„Výstavba Multifunkční sportovní a kulturní haly v Brně“

VYSVĚTLENÍ, ZMĚNA NEBO DOPLNĚNÍ ZADÁVACÍ DOKUMENTACE

Vysvětlení zadávací dokumentace č. 1 ze dne 3. 1. 2022

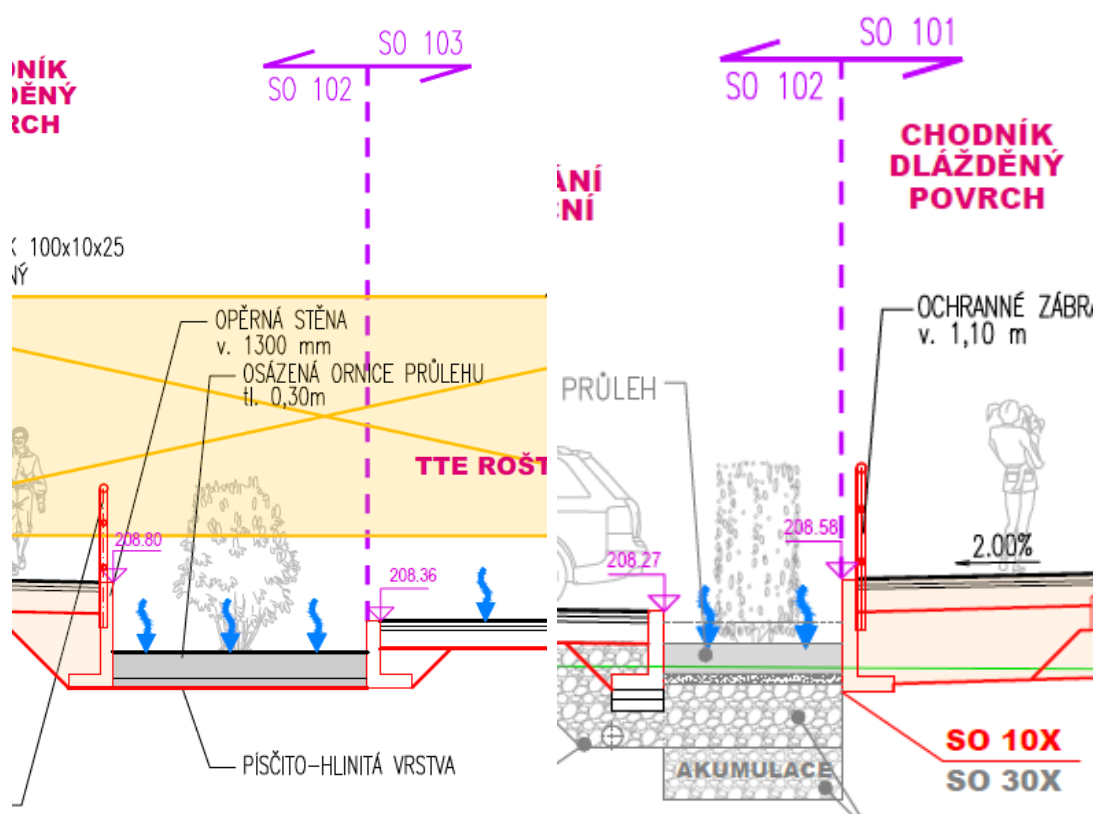
V soupisu prací „OSSENDORF - 1. STAVBA - MODRÁ - Multifunkční sportovní a kulturní pavilon 1. ETAPA [zadání].xlsx„ jsou v části SO 103b – Plocha P2 položky č.5-8 mtž a dod Opěrné zdi samonosné ze železobetonových dílců tvaru L se základem z betonu prostého dl.40.5m.

Z výkresové dokumentace je patrné, že opěrné zdi jsou i v SO 101 (dl.8m) a 102 (dl.47m) ovšem v soupisech prací těchto objektů položky pro mtž a dodávku opěrných zdí se zábradlím chybí.

Žádám o doplnění příslušných položek do soupisu prací.

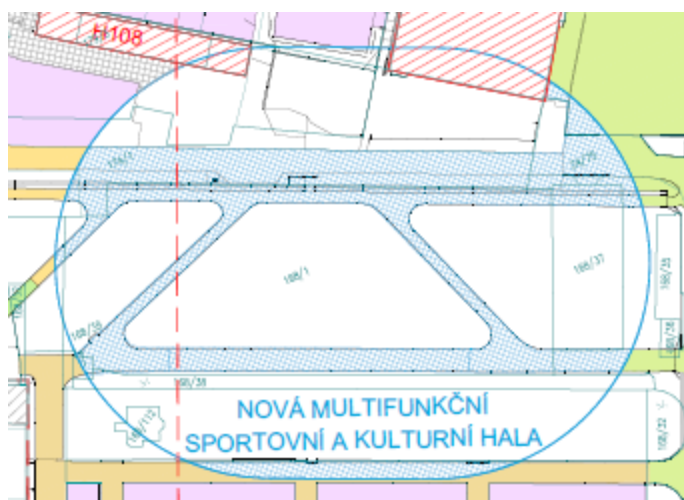
V situaci SO 002.1 – DEMOLICE ZPEVNĚNÝCH PLOCH jsou modře šrafované stávající plochy v místě budoucí haly. Tyto plochy nejsou zahrnuty v příslušném soupise prací části OKOLNÍ PLOCHY a nefigurují ani v soupise prací části HALA.

Pokud má být demolice těchto ploch součástí cenové nabídky, žádáme zadavatele o doplnění příslušných položek do soupisu prací.

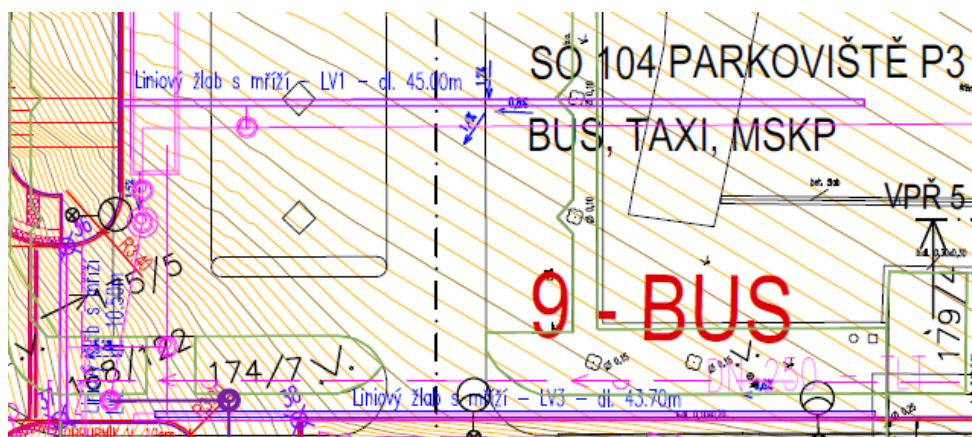
V situaci SO 104 – PARKOVIŠTĚ P3 – BUSM, TAXI, MKSP jsou zakresleny liniové žlaby (LV1-3 45,0+10,5+43,7m), které nejsou vykázány v příslušném soupise prací.

Na jihovýchodní straně parkoviště jsou v situaci zakresleny 3 uliční vpusti, které také nejsou vykázány v soupise prací SO 104.

V projektové dokumentaci D12a SK – BETON / A_MSKP_DPS_SO101_D12a_101_TZ_00.pdf - 5.3 SCHODIŠTĚ - 4) DVOURAMENNÁ SCHODIŠTĚ Z 1.NP DO 6.NP

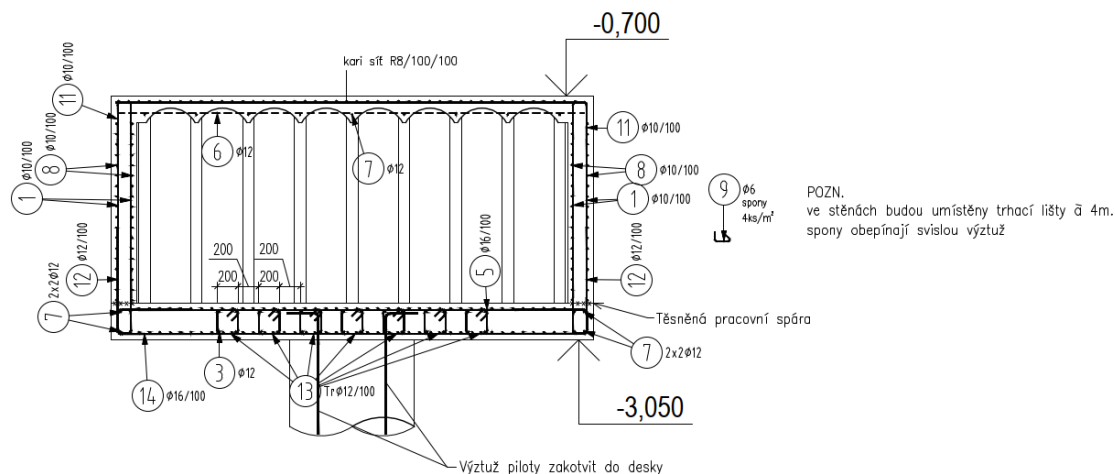
Žádáme zadavatele o doplnění položky na vylamovací lišty, přes které jsou napojeny monolitické mezipodesty na schodišťové stěny.

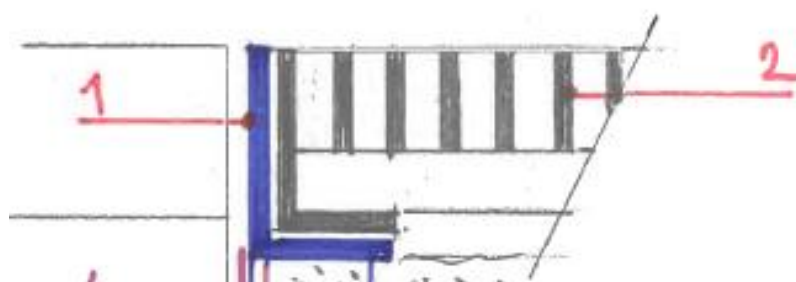
Mříže jsou ve VV definovány jako litinové s ocelovým rámem, ovšem ve výkrese 105_09_Schéma mříží.pdf je v legendě uvedeno, že rám i mříž budou ocelové:

1/ Nosný ocelový rám např. L100/65/8

2/ výplňový demontovatelný ocelový rošt – rám např. L90/60/8, horní pásnice 50/6 á 25mm, spodní křížové pásnice 30/6 á 100mm

Žádáme zadavatele o jasné zadání materiálu mříží.

AKUSTICKÁ ZÁBRANA TECHNOLOGICKÉHO PRSTENCE 0.353c - "ZALOMENÁ"
ŘEŠENÍ SVISLÝCH SPÁR VIZ 550-32

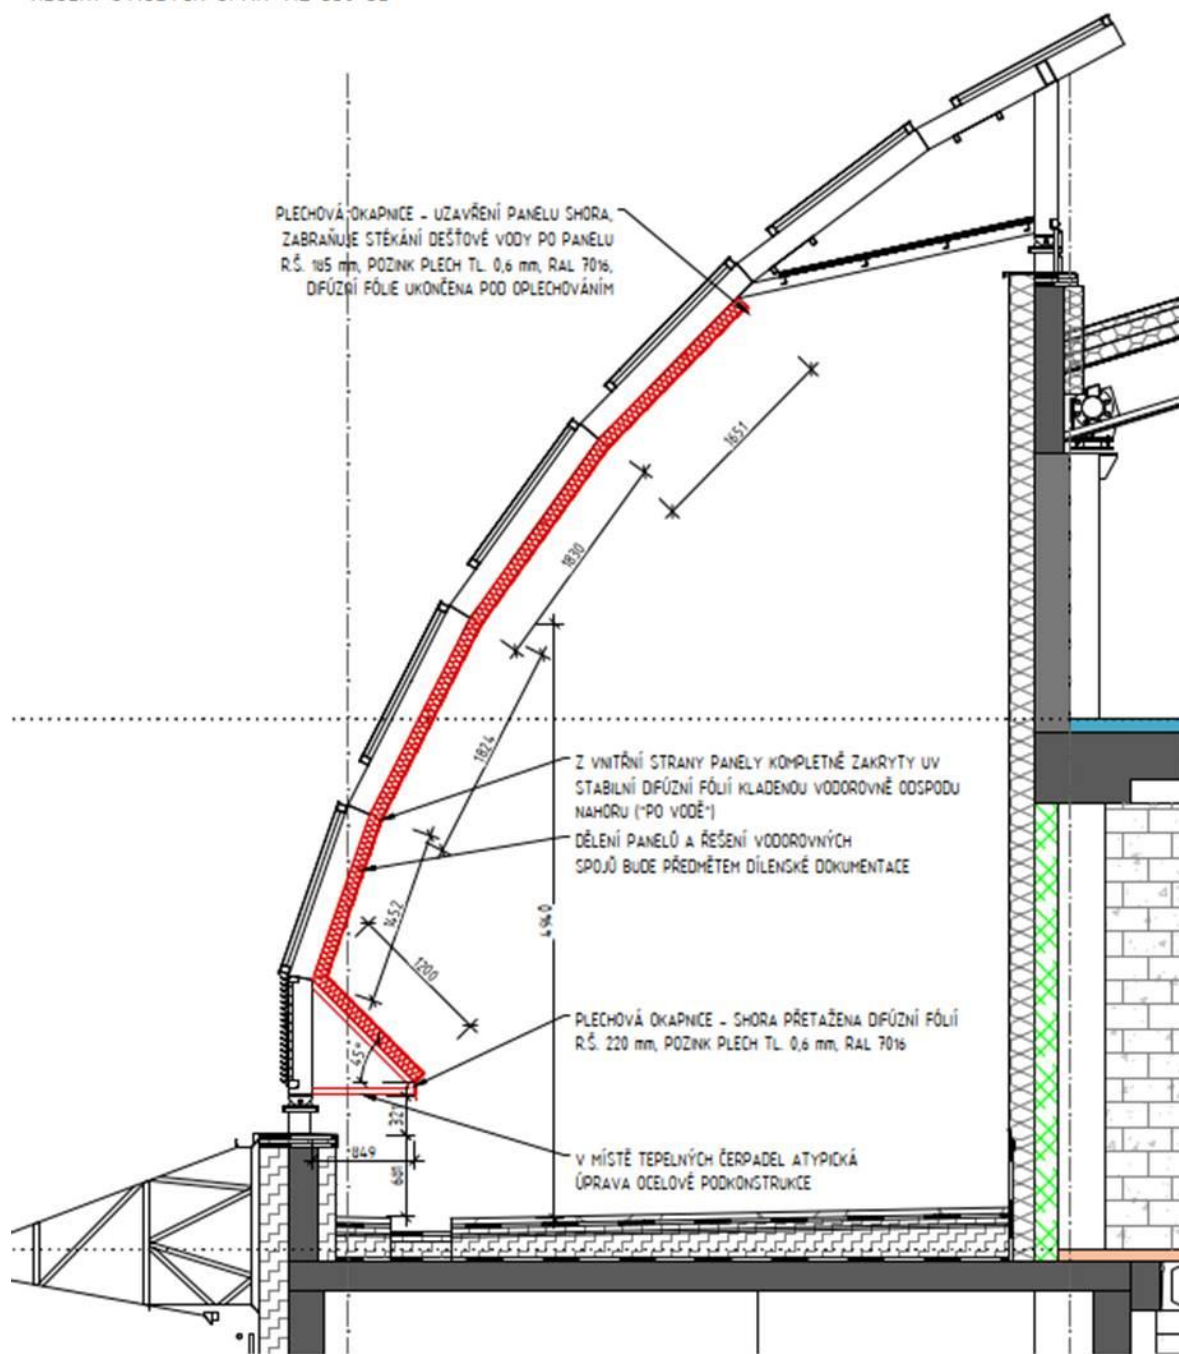
V příloze 550-33 je mimo jiné požadována atypická úprava ocelové konstrukce v místě tepelných čerpadel (dolní část kce).

Nikde v projektu ani ve výkazu výměr jsme nenašli přesnou specifikaci co by tato úprava měla zahrnovat.
